INSTALLATIONS ÉLECTRIQUES À BASSE TENSION ET À TRÈS BASSE TENSION (Livre 1 – AR 08/09/2019)

Adresse du contrôle:	Oude Leuvense baan 6, 3080 TERVUREN		
Code EAN installation:	541448820053161639		
Tarif compteur(s):	Compteur intelligent (numérique)	Cabine HT privée:	Non
Numéro compteur(s):	1SAG1100614344	GRD:	Fluvius
Index compteur(s):	1079/1258/0/0	Type de locaux:	Maison semi-ouverte
Type d'installation	Unité d'habitation

Conformément aux prescriptions du Livre 1 – Installations à basse tension et à très basse tension – Procédure interne QPRO/ELE/001			
Type de contrôle:	Visite de contrôle (6.5)		
Date de réalisation:	☒ Avant le 01/10/1981	☒ Après le 01/10/1981 et avant le 01/06/2020	☐ Après le 01/06/2020
Notes:	Voir rubrique "CONSTATATIONS - Remarques"		
Dérogations (Partie 8):	Appliquées		
Réinspection au rapport:	/

Plan de position simplifié ou photo/schéma de l'installation (électrique):

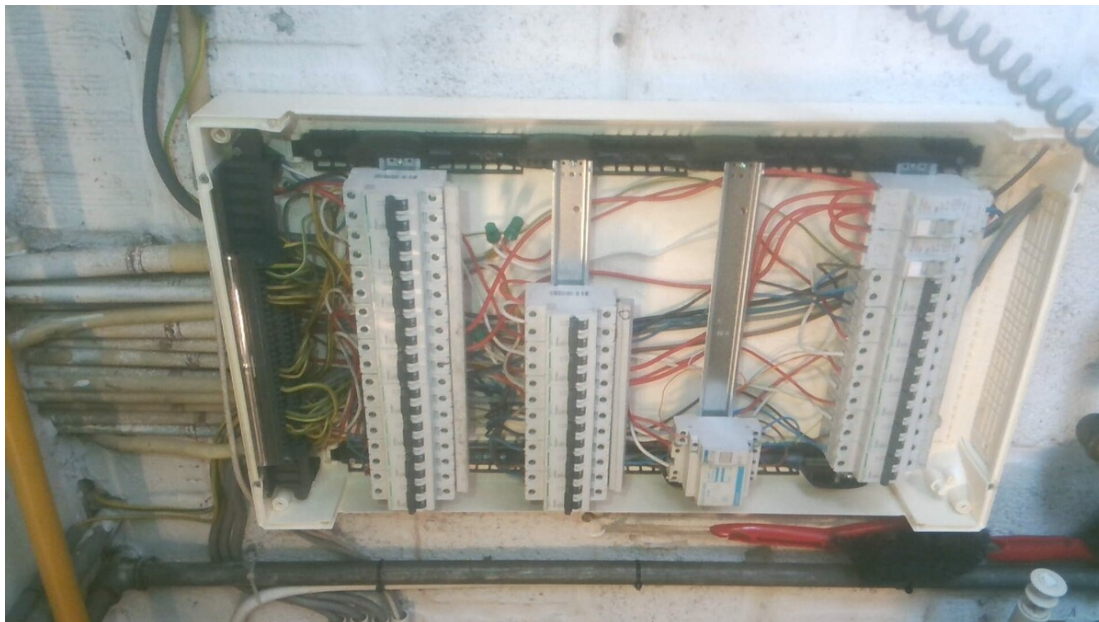
Explication: 0,12/2 KRINGEN AANGEDUD MET BLAUW BOLLETJE
